PROJET D'USAGE GEOTHERMIQUE DU CENTRE HOSPITALIER DE RUFFEC

DEMANDES D'AUTORISATION DE
RECHERCHE ET D'AUTORISATION
D'OUVERTURE DE TRAVAUX MINIERES DE
RECHERCHE D'UN GITE GEOTHERMIQUE
DANS L'AQUIFERE DU DOGGER

REPONSE A L'AVIS DE LA MRAe

HI 2022010191/RMRAe

Evolutions des précipitations saisonnières (données DRIAS) :

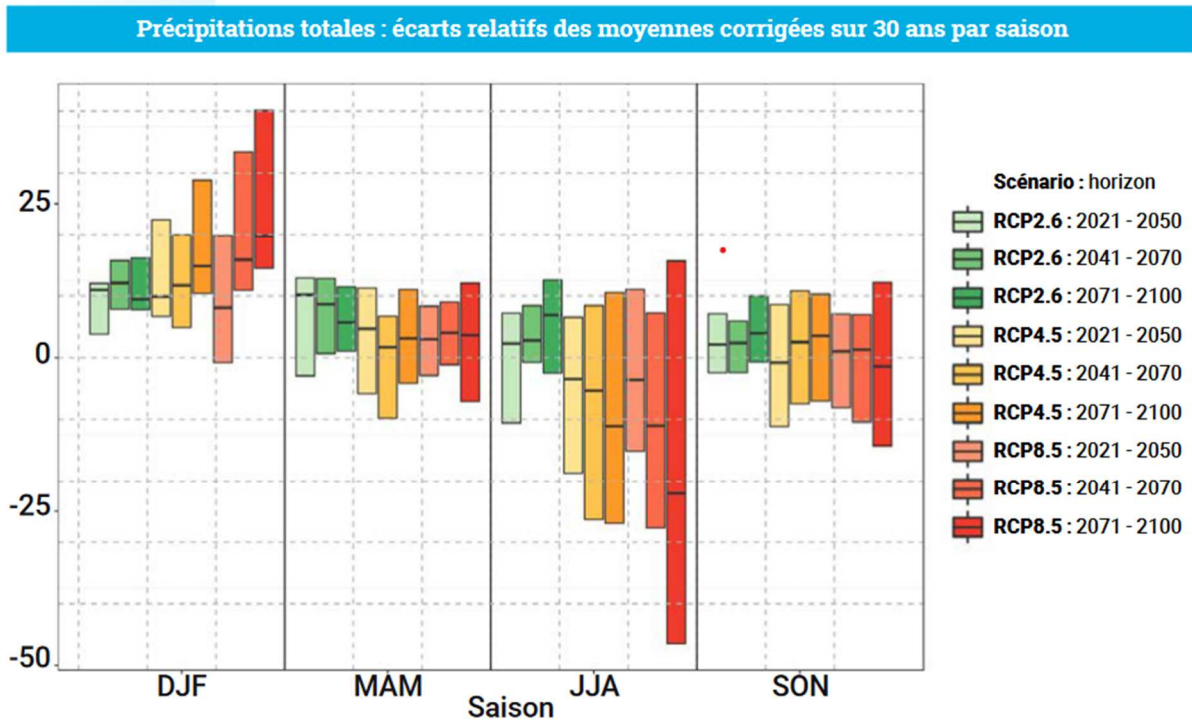
La MRAe souligne que la vulnérabilité de la productivité de la nappe du Dogger au changement climatique à horizon de 30 ans et les tensions sur la ressource dans ce même contexte ne sont pas étudiées dans le dossier et recommande de le compléter sur ce point.

L'évolution liée au changement climatique portera, en ce qui concerne la réalimentation de l'aquifère du Dogger, sur les précipitations efficaces disponibles en moyenne interannuelles dans les décennies à venir.

Le rapport DRIAS 2020 disponible sur www.drias-climat.fr présente plusieurs scénarios correspondant à trois modèles climatiques nommés RCP2.6, RCP4.5 et RCP8.5 (différentes hypothèses d'évolution des rejets de gaz à effet de serre).

Il ressort de ces modèles une forte incertitude sur l'évolution des précipitations en métropole, avec toutefois quelques tendances :

- Un cumul annuel des précipitations globalement en hausse, entre 2 et 6 %
- Une modulation saisonnière importante, avec une majoration de plus de 10 % des précipitations hivernales et une baisse systématique des précipitations estivales pouvant atteindre 10 à 20 % en fin de siècle.
